Situace z PD - snížení rychlosti ve směru od Znojma a přesunutí DZ IS12a,b (Obec a Konec obce)

Výjádření Policie ČR pro místní a přechodnou úpravu provozu na pozemních komunikacích dle § 77 odst. 1 zákona č. 361/2000 Sb., o silničním provozu.

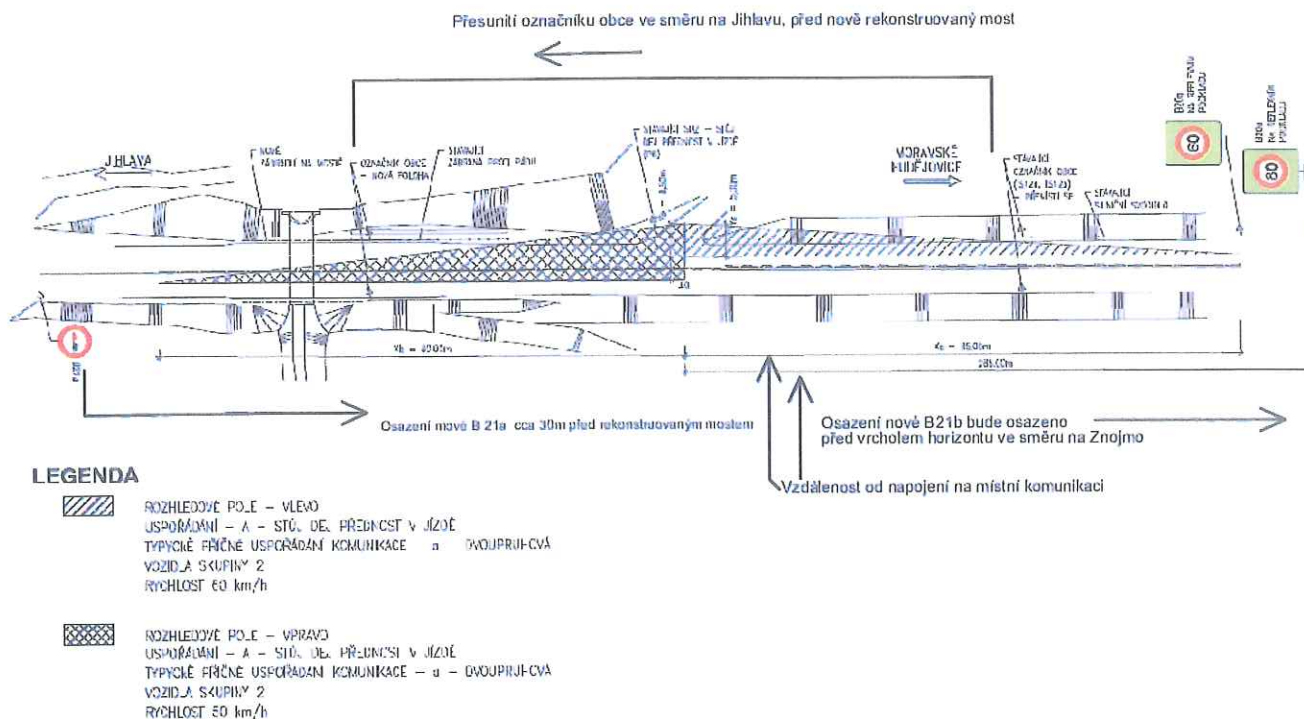
Doplnění k situaci :

Vodorovné dopravní značení se musí změnit na mostě od navrhované DZ B21a, a to ze stávající *podélné čáry přerušované na VDZ V3 podélnou čáru souvislou doplněnou přerušovanou*, jež se napojuje na stávající VDZ V3, která začíná za připojením účelové komunikace k bytovému domu po levé straně ve směru na Znojmo. Připojení účelové komunikace k bytovému domu musí být označeno *směrovými sloupky Z11c,d*, aby bylo jasné, že se nejedná o křižovatku. V místě připojení účelové komunikace se *vodící čára V4* nepřerušuje, tudíž se musí provést jako plná. DZ B21a musí být ukončena DZ B26 popř. B21b ve směru na Znojmo v úrovni, kde začíná VDZ V3 s možností předjíždění (na horizontu).
